PONTE SULLO STRETTO DI MESSINA

PROGETTO DEFINITIVO

<i>Area tematica</i>	STUDIO D'IMPATTO AMBIENTALE
<i>Ente emittente</i>	MINISTERO DELL'AMBIENTE E DELLA TUTELA DEL TERRITORIO E DEL MARE
<i>Autore dell'osservazione</i>	COMMISSIONE TECNICA VIA - VAS
<i>Riferimento richiesta</i>	INTEGRAZIONI ALLA RICHIESTA PROT. CTVA-2011-0004534 DEL 22/12/2011
<i>Titolo del documento</i>	RISPOSTA INTEGRAZIONE LATO SICILIA ID80

Ponte sullo Stretto di Messina PROGETTO DEFINITIVO		
RISPOSTA ID S080		<i>Codice</i> VIAS080_F1.doc	<i>Rev</i> F1	<i>Data</i> 30/05/2012

Figura 1 Vibrodina applicata in galleria ferroviaria (sx) e catena di trasmissione terreno-fondazione-edificio-solaio (dx)

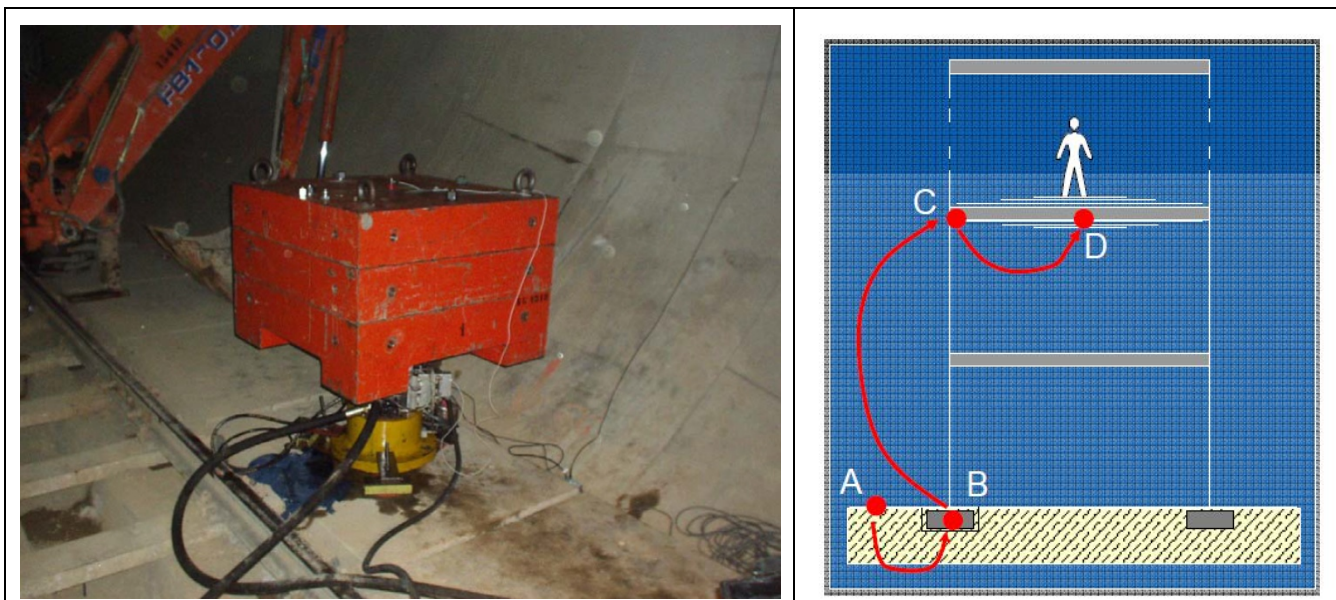
In riferimento alla tabella 3.11 a pagg. 97-98 del documento AM0485 “Quadro di Riferimento Ambientale – Vibrazioni – Relazione Generale” dove sono riportati i ricettori con livelli di rumore solido oltre il valore limite di applicabilità del criterio differenziale (25 dB(A) in periodo notturno, 35 dB(A) in periodo diurno a finestre chiuse), si ritiene opportuno indicare per quali dei suddetti ricettori, a seguito degli interventi di mitigazione post-operam dell’infrastruttura ferroviaria, permane il superamento.

I problemi della trasmissione di vibrazioni da linee ferroviarie in galleria e la progettazione degli interventi di mitigazione per l’esercizio dell’infrastruttura ferroviaria verranno affrontati, preliminarmente alla messa in esercizio, mediante indagini sperimentali in grado di rilevare dettagliatamente le funzioni di trasferimento dal basamento della galleria ai solai degli edifici potenzialmente più esposti.

Tali applicazioni verranno realizzate mediante l’installazione di eccitatori dinamici (**Figura 8/1 sx**) con elevate capacità di carico in corrispondenza della soletta o arco rovescio della galleria e sollecitando la struttura nel campo di frequenze ed intensità di interesse per le emissioni ferroviarie. Si effettueranno in parallelo rilievi vibrazionali in prossimità della sorgente e in tutti i punti di interesse per il fenomeno, in particolare all’interno degli edifici maggiormente esposti (**Figura 8/1 dx**).

Questo tipo di approccio, attuabile solo nella fase finale di realizzazione dell'opera in quanto è necessario operare all'interno delle gallerie subito prima della posa dell'armamento ferroviario, permetterà il corretto dimensionamento e ottimizzazione del tappetino antivibrante anche in considerazione dei livelli di rumore solido rilevati all'interno dell'edificio in ambiente abitativo.
